LuK Service Info

Part Nr. 228 0132 10 – 280/280mm TGU6

TB1032

Info: New design / Neues Design / Nouvelle conception / Nuevo diseño / Nuovo disegno / Nuovo segno

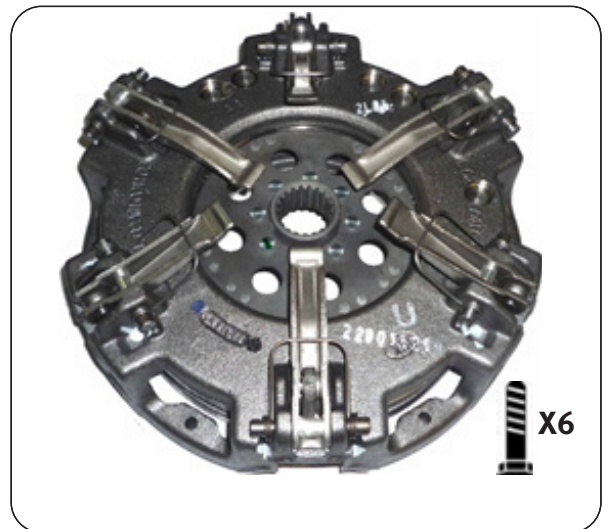
This new design utilises the latest clutch technology, using a vented housing for improved cooling and heat dispersal. Fully interchangeable with existing clutches with no modifications required to vehicle or flywheel. A new fixation bolt set 411 0033 11 6 x M8 x 1,25 x 50mm + Conical washer is supplied with new designs to accommodate the lower housing.
